**IMPIANTO PILOTA GEOTERMICO  
"CASA DEL CORTO"**

**Elettrodotto MT di connessione:  
Stima degli Impatti**

Agosto 2018

*Codice Progetto:*  
P17\_CAE\_055

Figura 2.1a

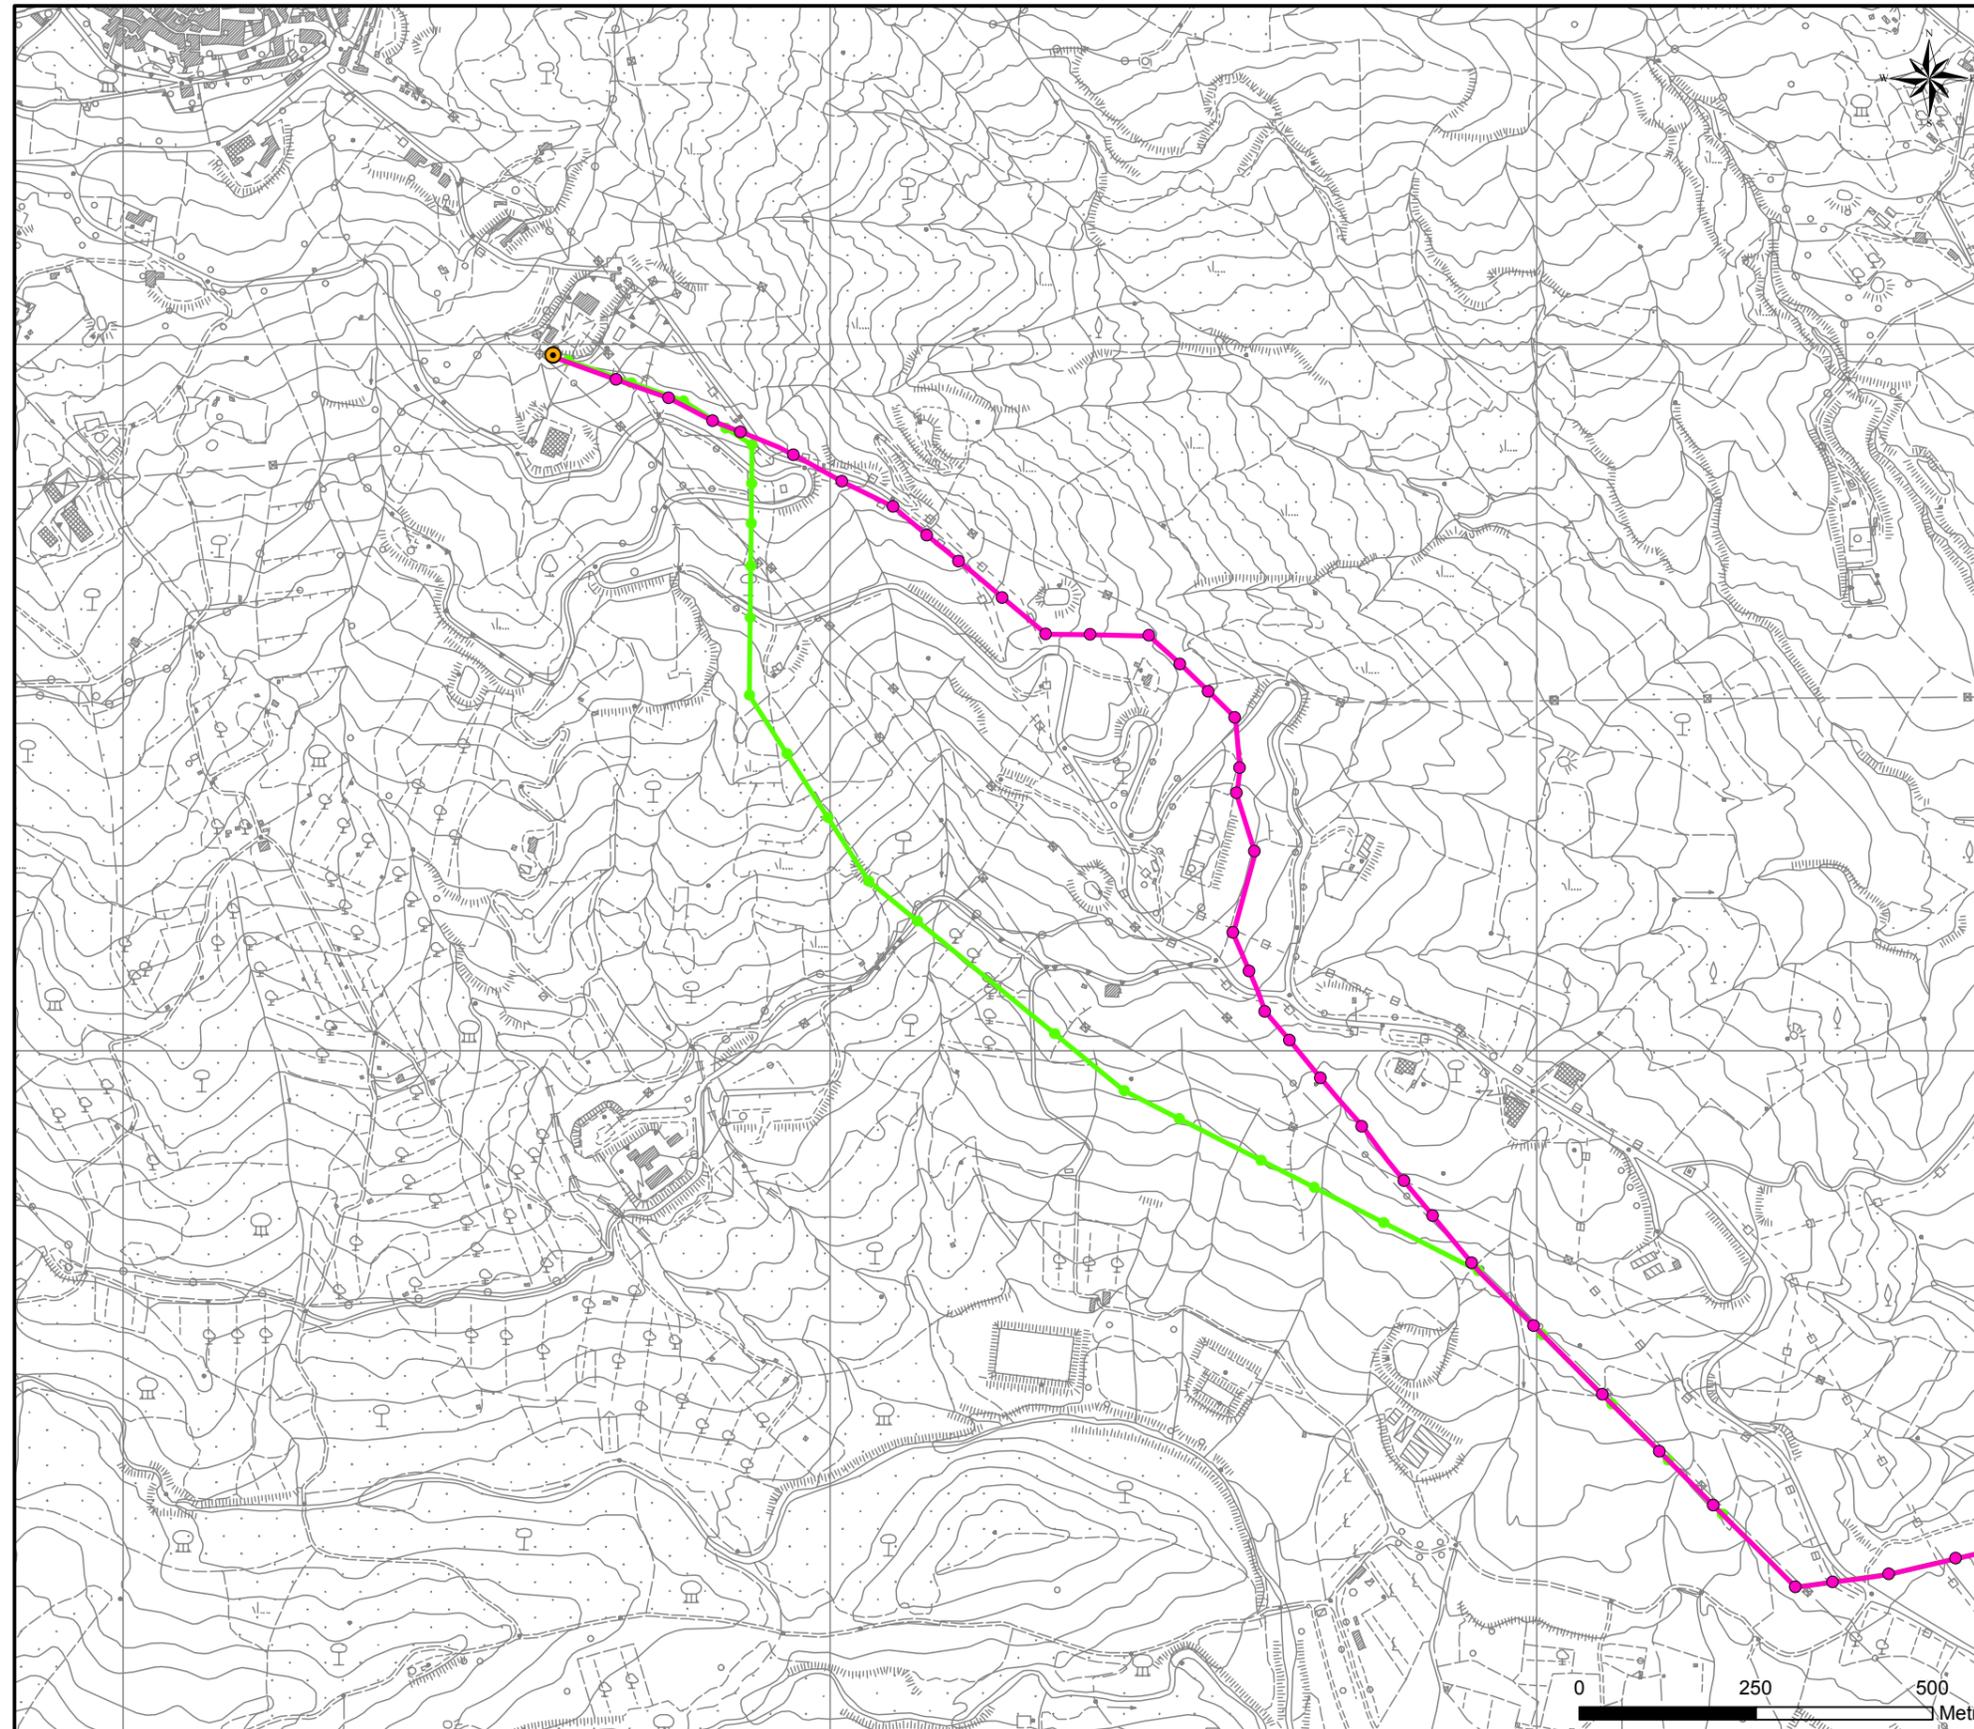
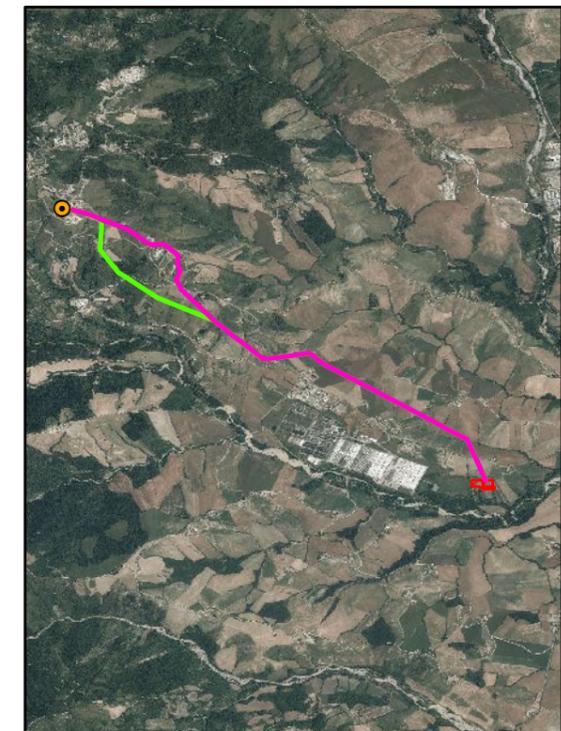
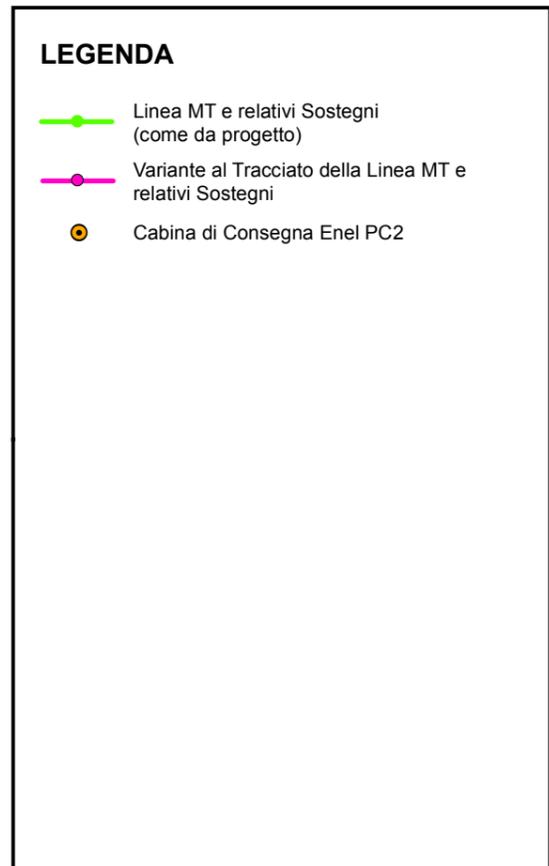
La variante del tratto di Linea MT prevede esclusivamente la modifica di parte del tracciato, mentre la tipologia costruttiva dell'elettrodotto sarà la medesima presentata in fase di VIA.

Come visibile dalla *Figura 2.1a*, a partire dall'impianto ORC in progetto, per circa 3,3 km in direzione Nord – Ovest il tracciato della Linea Aerea MT sarà il medesimo presentato in fase di Progetto Definitivo.

La variante prevede in prossimità della Loc. *Stalle dei Chiostri* una deviazione dal tracciato, presentato in fase di Progetto Definitivo, per una lunghezza di circa 1,7 km.

In particolare, la variante del tracciato si sviluppa in direzione Nord, distanziandosi al massimo di circa 500 metri dal tracciato di progetto (*Figura 2.1a*). Infine, a circa 150 m dalla Cabina Primaria di Piancastagnaio 2, la variante adottata si ricongiunge al tracciato di progetto.

La lunghezza complessiva del tracciato rimarrà invariata e pari a circa 5,3 km.

Figura 2.1c

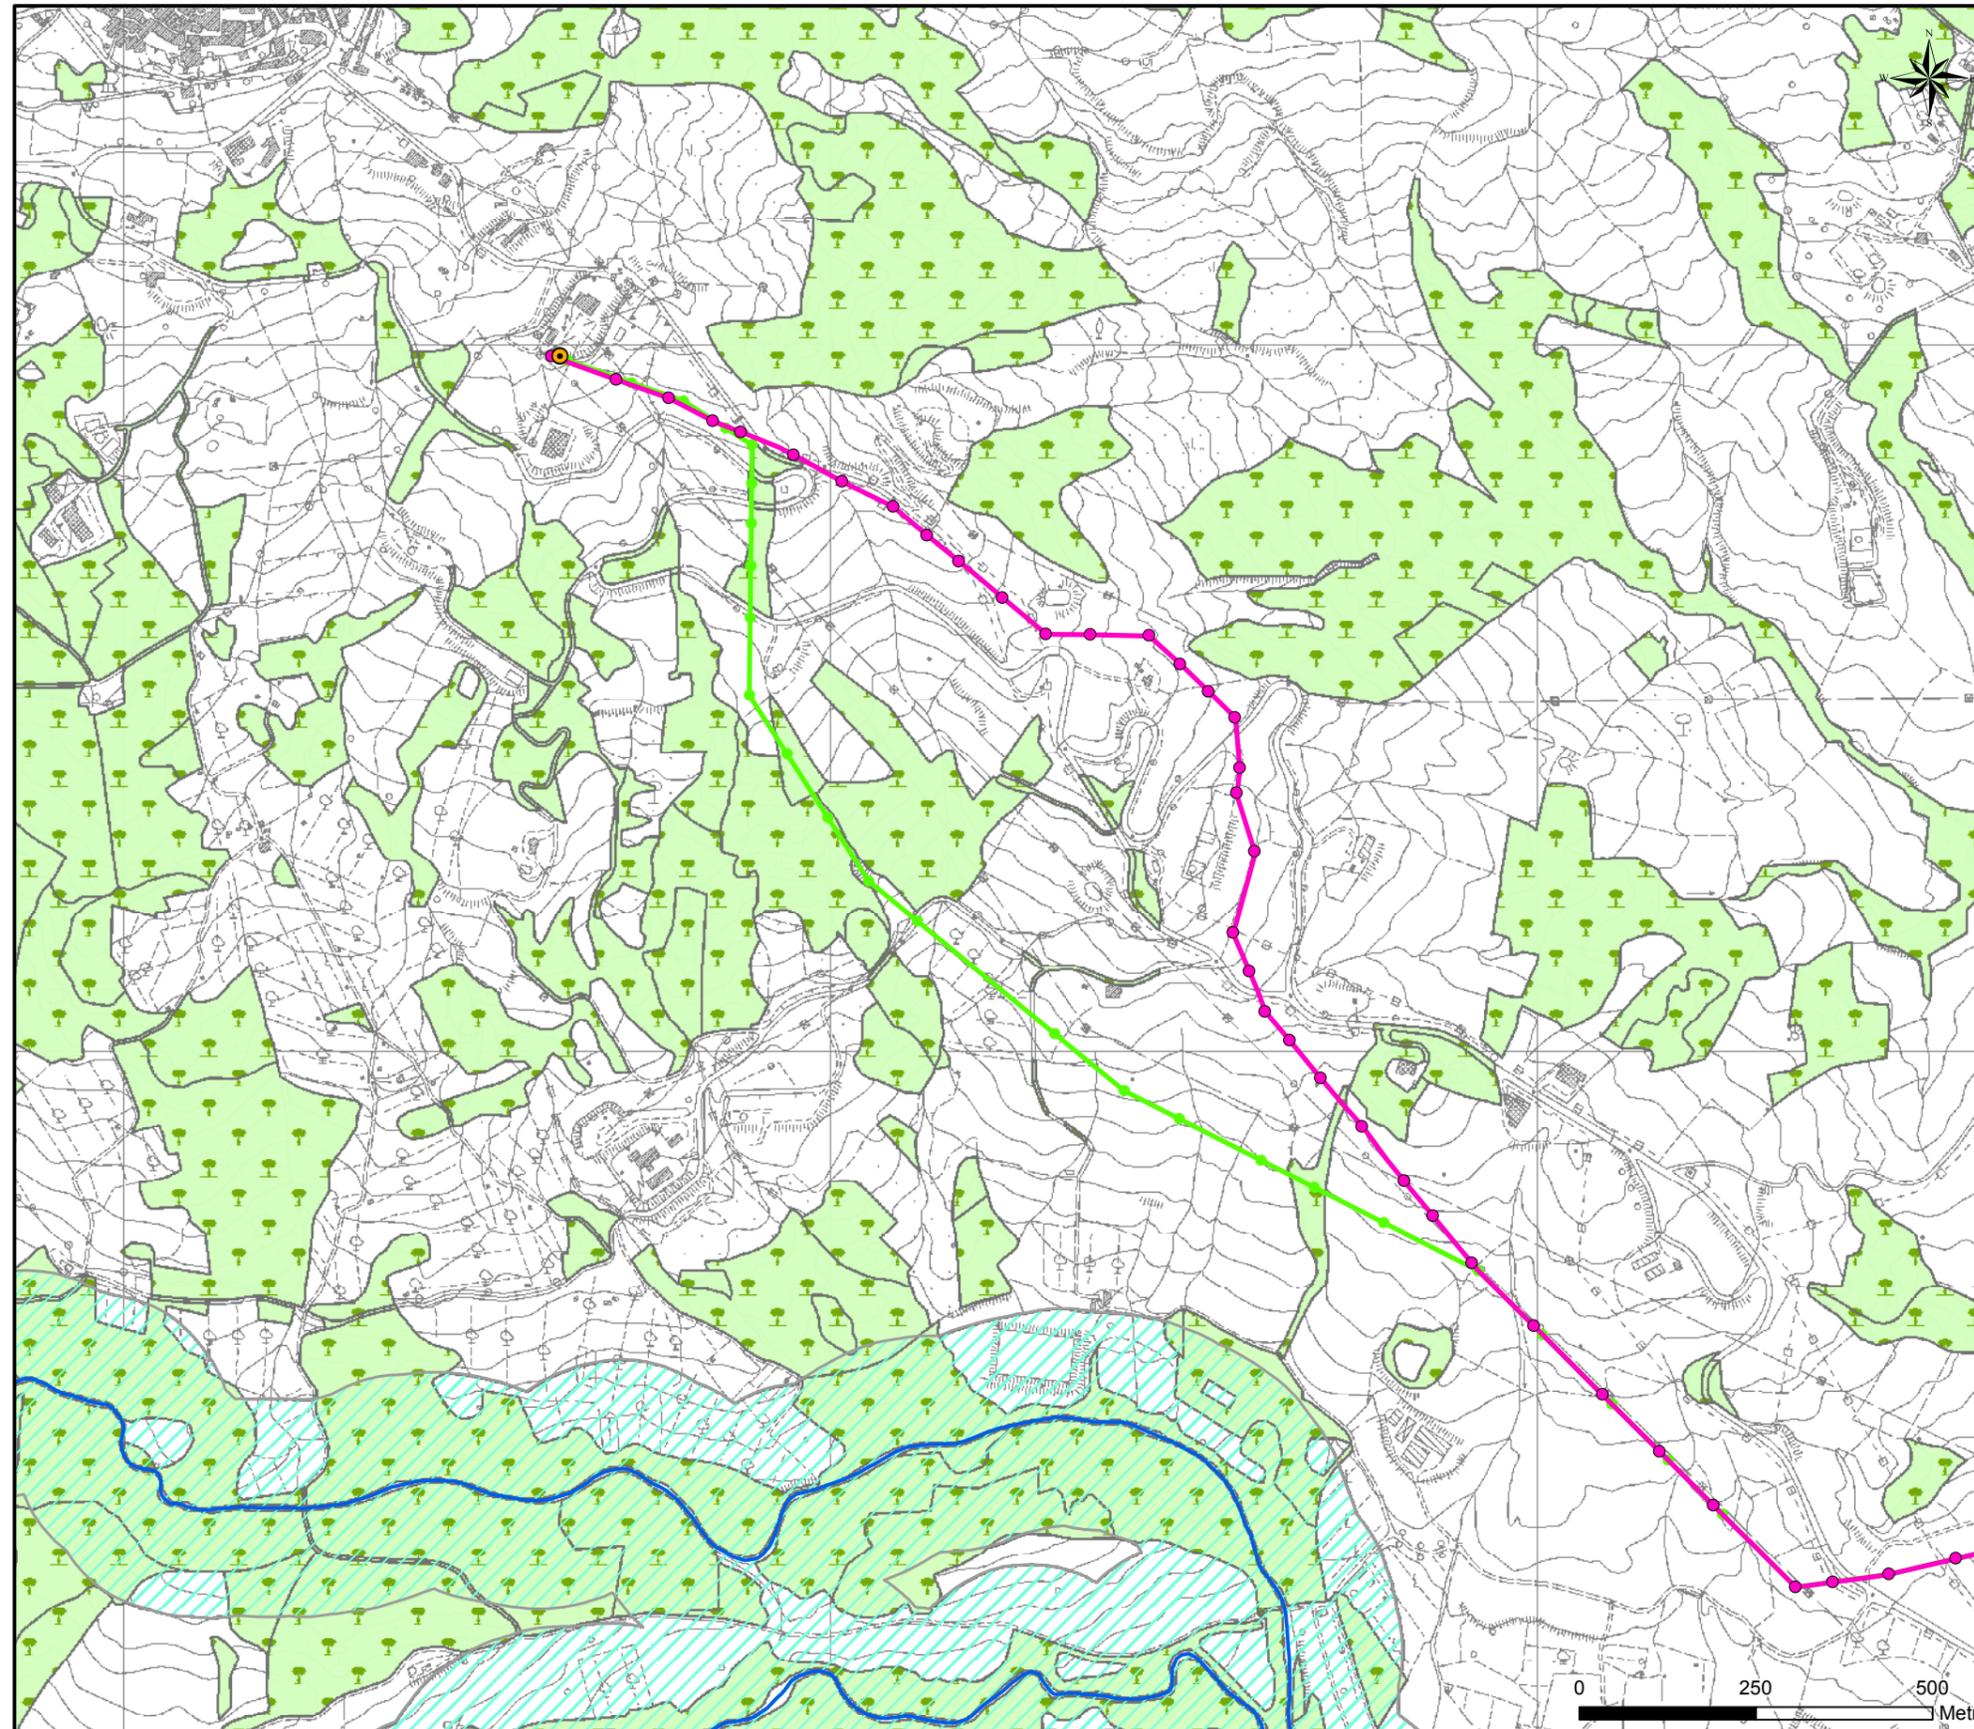
Inoltre, per la scelta del tracciato alternativo (variante) sono state consultate tutte le aree tutelate dal D.Lgs. 42/2004 (*Figura 2.1c*).

L'impatto della linea elettrica, una volta realizzata, si limita all'occupazione di suolo dovuta ai sostegni, di entità contenuta, che come detto sopra riguarderà prevalentemente aree agricole. Non verranno infatti interessate con i piloni aree boschive tutelate ai sensi del D.Lgs. 42/2004 (*Figura 2.1c*).

Il tratto alternativo dell'elettrodotto, come visibile dalla *Figura 2.1c*, non interesserà con i piloni aree boscate sottoposte a vincolo paesaggistico ai sensi del D.Lgs. 42/2004 e s.m.i., art.142, comma1, lettera g).

**Figura 2.1b** Aree Boscate Potenzialmente Percorse da Fuoco

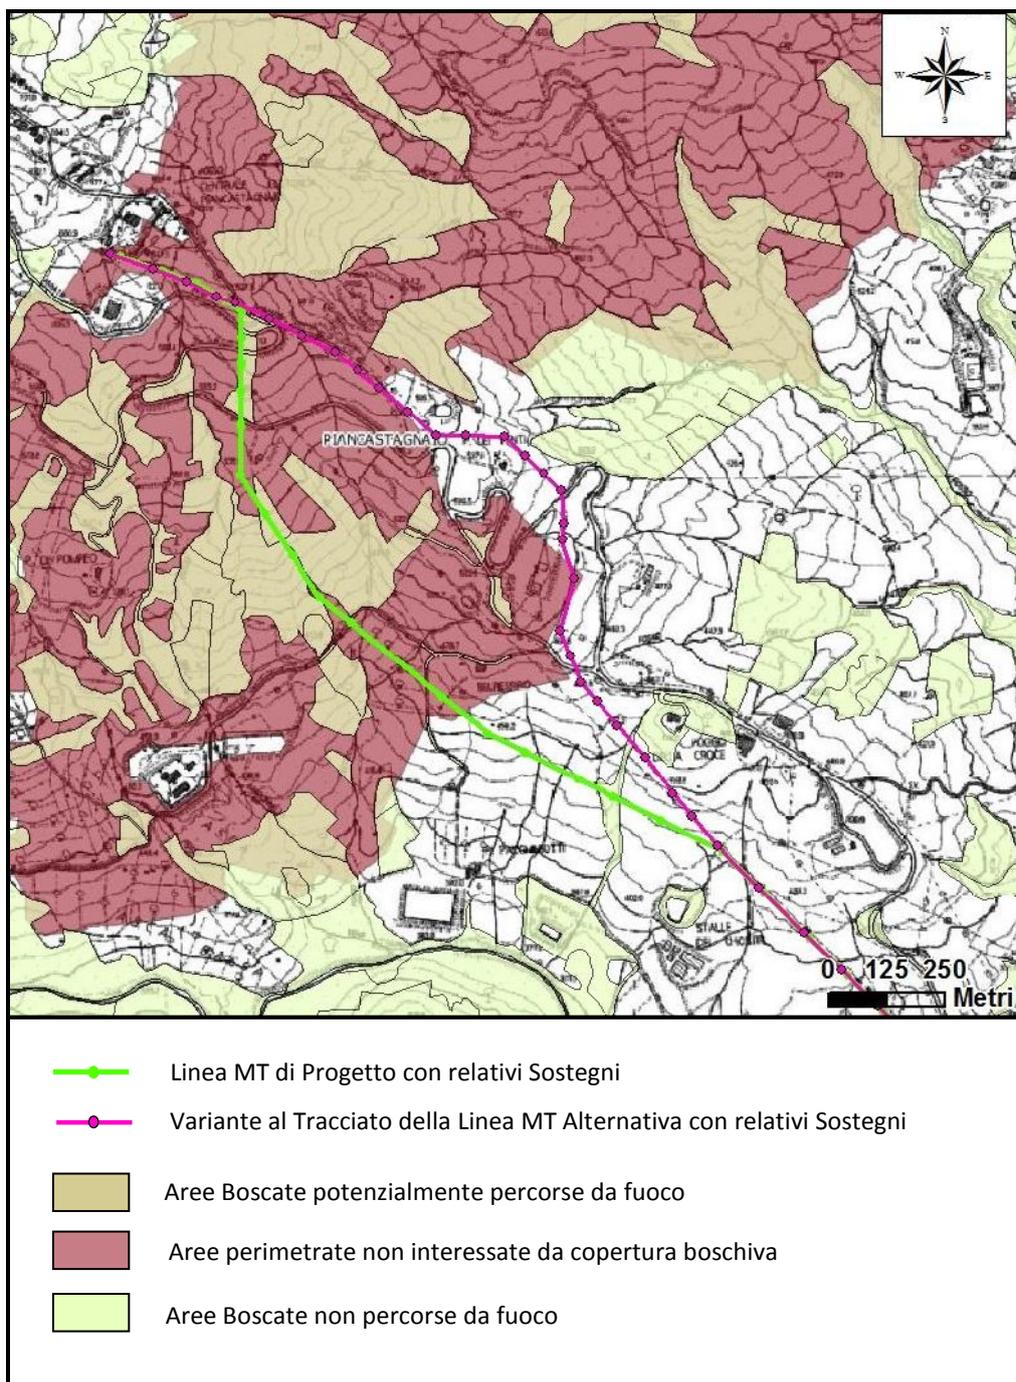
Tale tracciato è stato inizialmente definito prendendo in riferimento la perimetrazione preliminare delle aree percorse dal fuoco, riportate in *Figura 2.1b* (in rosso), fornite dall'autorità regionali competenti in materia e successivamente validato a seguito dell'approvazione dell'aggiornamento delle particelle catastali percorse da fuoco (*Allegato 1*).
